Wassertechnisches Feinkonzept für die Planung einer Wasserhaltungsmaßnahme auf dem Steinkohlenbergwerk Ibbenbüren (RAG Anthrazit Ibbenbüren)

- Ergänzung zum Abschlussbetriebsplan unter Tage -

Abbildung 1: Übersicht der Maßnahmen

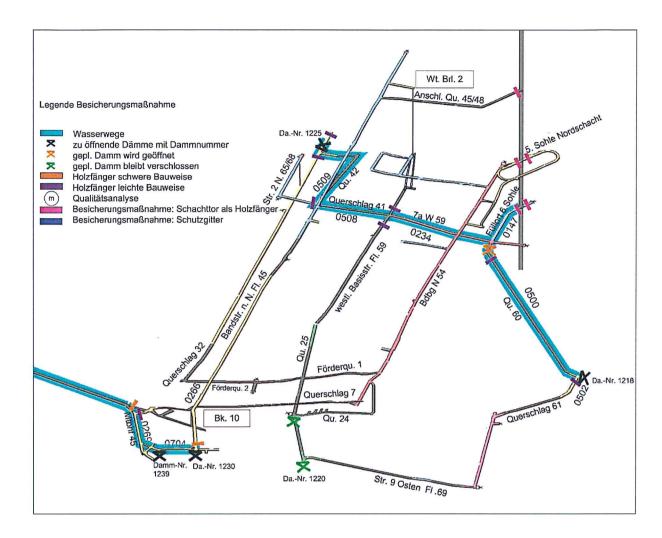
Des Weiteren können nach Abstimmung zwei Holzfänger abweichend zum ursprünglichen Konzept in leichter Bauweise errichtet werden. Hierbei handelt es sich um den Holzfänger in Verlängerung des Querschlags 7 im Zugang zum Materialbahnhof Fl. 45. Das gleiche gilt für den Holzfänger im Umtrieb des Nordschachtes 3. Sohle. Eine Ausführung in leichter Bauweise ist hier möglich, da weitere Absicherungen durch Eisengitter im Umtrieb vor der Sprengstoffkammer erstellt wurde und östlich vom Füllort bereits eine Mauer mit integrierten Gitterstäben installiert worden ist.

Im Anschluss an die Phase 4 sollen die Schächte von Oeynhausen 1, 2 und 3 sowie der Bockradener Schacht abgeworfen werden. Im Rahmen des Wassertechnischen Feinkonzeptes sind die Zugänge zu den Schächten von Oeynhausen 1, 2 und 3 auf der 3. Sohle und auf der Hilfssohle mit Holzfängern schwerer Bauart zu besichern. Dies wird erreicht, indem die Schachttore zusätzlich gesichert werden. Dazu werden die Schachttore nebst Schachtöffnungen mit zusätzlichen KST-Matten gesichert. Die geschlossenen Schachttore und die KST-Matten übernehmen die Funktion eines Holzfängers schwerer Bauart.

Der Holzfänger zum Pumpensumpf auf der 3. Sohle an den Oeynhausenschächten wird auch in leichter Bauweise ausgeführt, da die Zugänge zu den Sümpfen mit einem Gitterrost verschraubt sind. Als letztes können die beiden Holzfänger Q6 Verlängerung und Unterfahrungsstrecke Zentralbunker in leichter Bauweise erstellt werden, da die Strecken bereits von aufschwimmbarem Material beräumt sind.

Aus Wetter- und Wassertechnischen Gründen ergeben sich bei folgenden Dämmen Änderungen bei den zu öffnenden Dammrohren:

Damm	Zu öffnende Dammrohre
Theodorsohle Damm Nr. 58	1x DN 200 wird geöffnet
4. Sohle Damm Nr. 351	1x DN 100 wird mit Siphon ausgestattet. Eine Leitung DN 200 ist
	bereits geöffnet
4. Sohle Damm Nr. 548	1x DN 200 und 1x DN 150 mit Siphon werden anstatt dem DN 700
	Rohr geöffnet.
4. Sohle Damm 352	2x DN 300 werden anstatt des DN 700 Rohr geöffnet.
Querschlag 25 Damm Nr. 1220	Damm liegt außerhalb des Wasserwegs und muss nicht geöffnet
	werden.
